Bebauungsplan „Rheinanlagen“, Oestrich-Winkel

Vorentwurf

Bauleitplanung der Stadt Oestrich-Winkel im Rheingau, Gemarkung Oestrich - Bebauungsplan „Rheinanlagen“ - Beteiligung der Behörden und sonstiger Träger öffentlicher Belange gem. § 4 Abs. 1 Baugesetzbuch (BauGB)
Ihre Anfrage vom 25. März 2026, Frau Schaefers

Bauleitplanung der Stadt Oestrich-Winkel im Rheingau-Taunus-Kreis
Bebauungsplanvorentwurf „Rheinanlagen“
Stellungnahme gemäß § 4 Abs. 1 Baugesetzbuch (BauGB)
Schreiben des Planungsbüros Planungsbüro Fischer Partnerschaftsgesellschaft mbB vom 25. März 2026

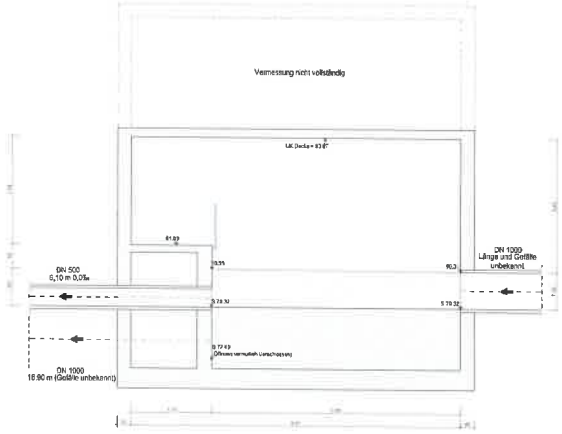
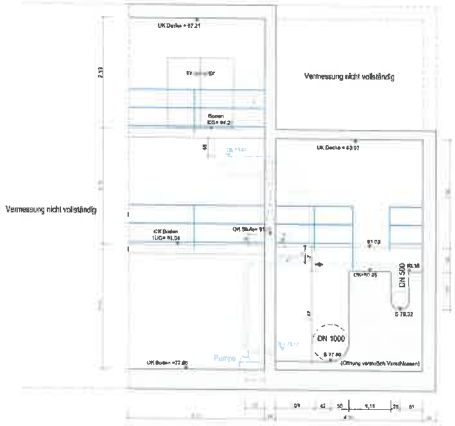
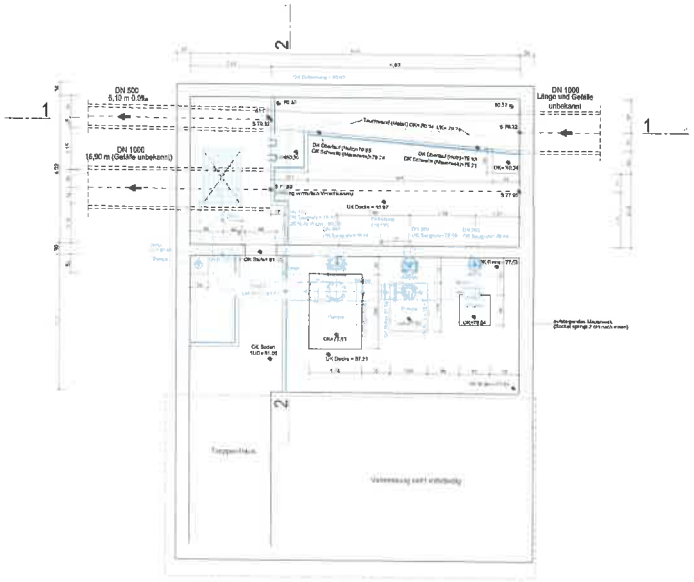
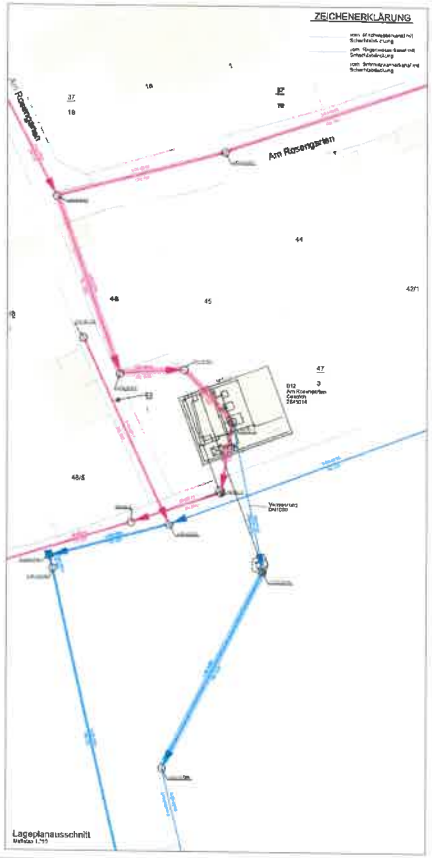
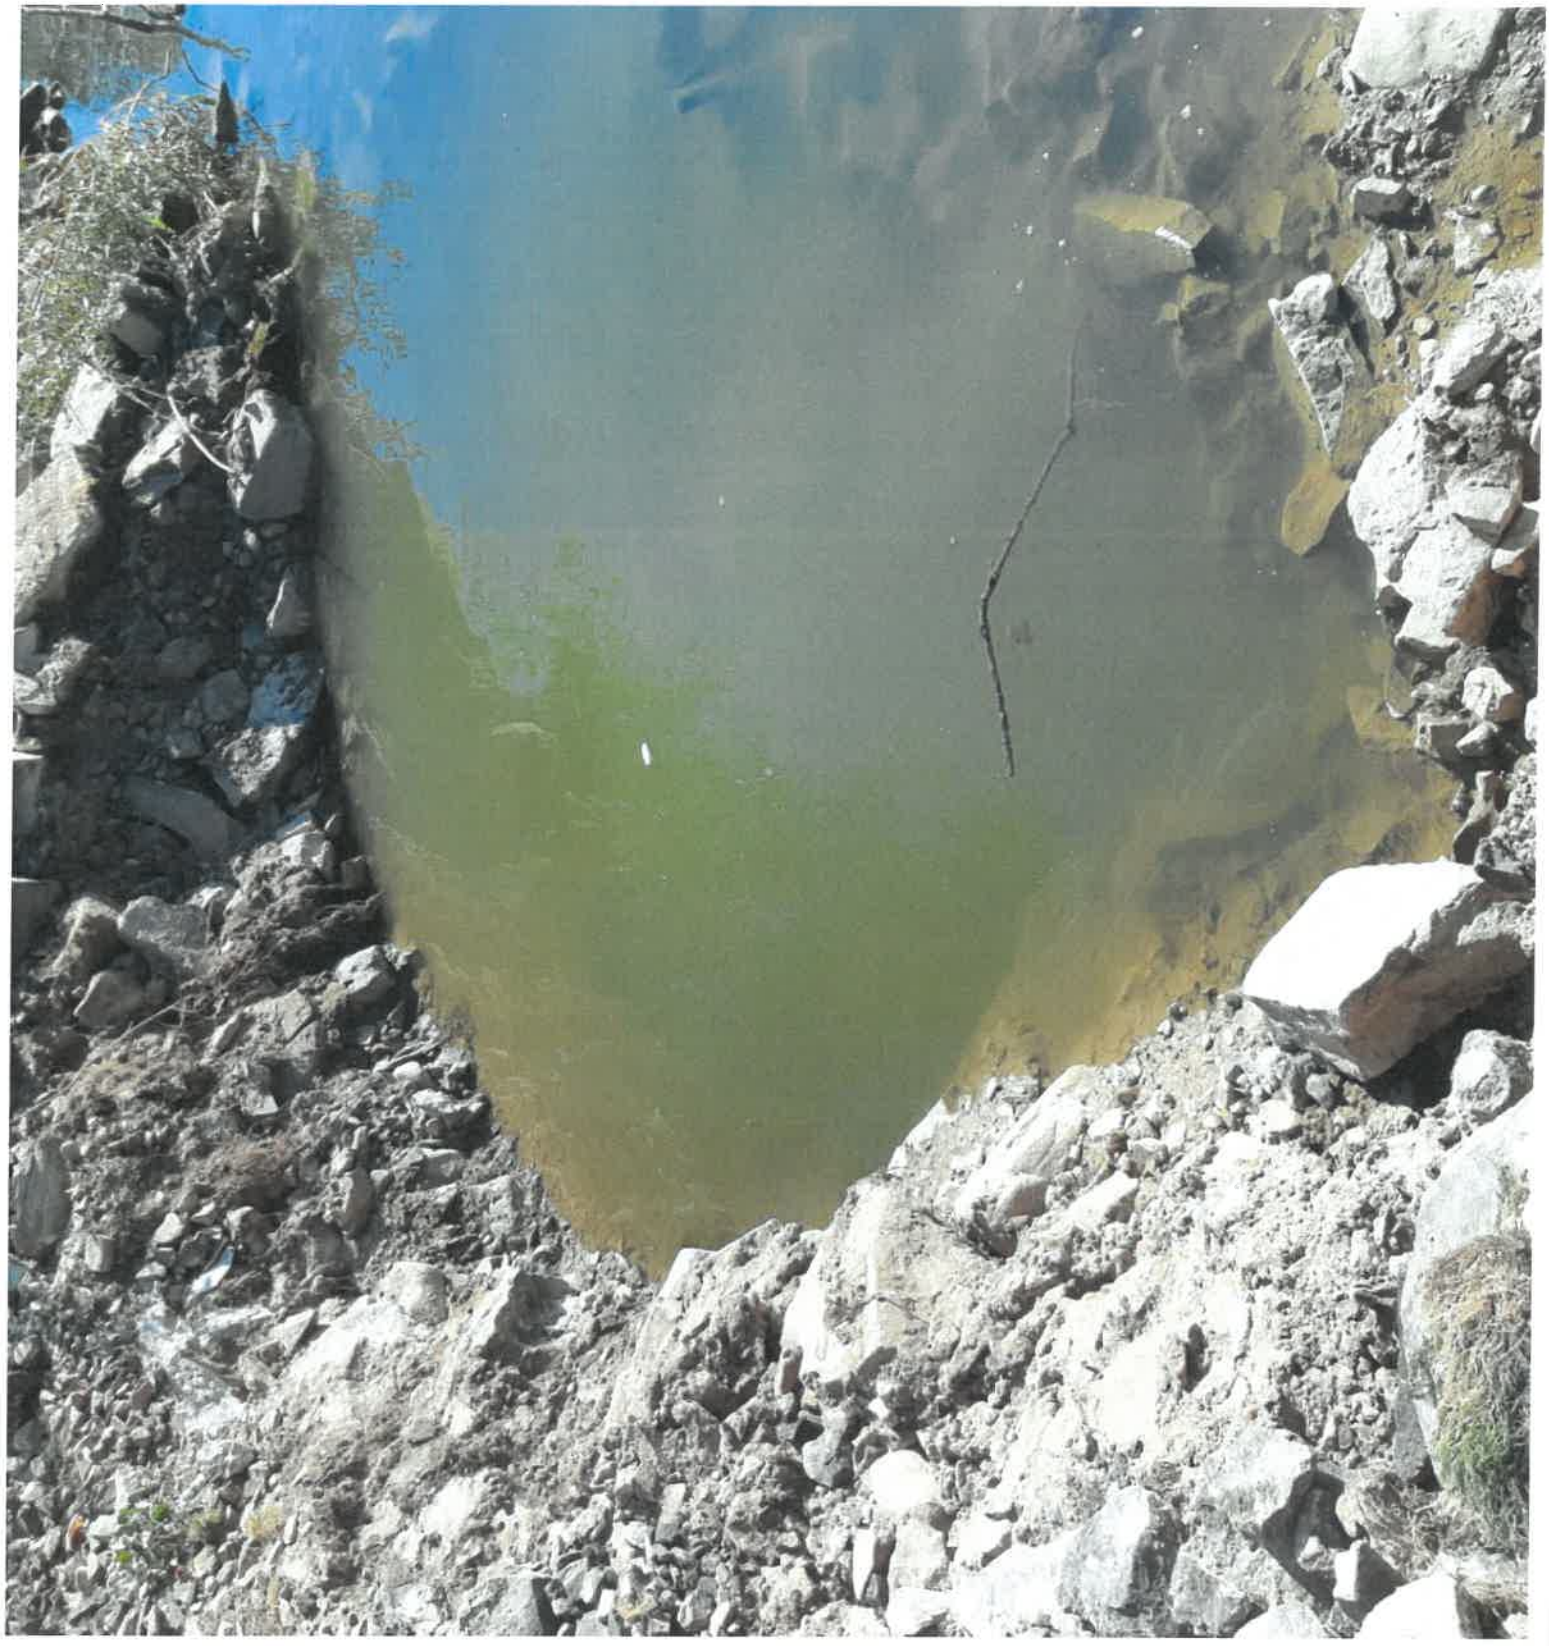
es befindet sich ein Regenentlastungskanal DN1000 vom Flurstück 63/1 47/3 über 56/11 zum Rhein hin, das Ende liegt kurz vor Rheinkilometer 518,2.
Im Regenfall findet dort eine Entlastung des Kanals mithilfe von drei Pumpen statt.
Auf der Gegenüberliegenden Seite des Pumpwerks ist noch ein Schacht Bauwerk das früher eine Klappe und einen Schieber beherbergte beide sind obsolet und nicht mehr in Betrieb, der Zugang muss für Kontroll- und Reinigungsarbeiten erhalten bleiben.
Der Auslauf ist erst ab 30cm Pegel Bingen sichtbar vorher sieht man das Rohr nicht.
Ich kann Ihnen leider kein anderes Planformat liefern da wir im Moment keinen Zugriff auf GeaAs haben wegen umstrukturierungs Maßnahmen der IT.
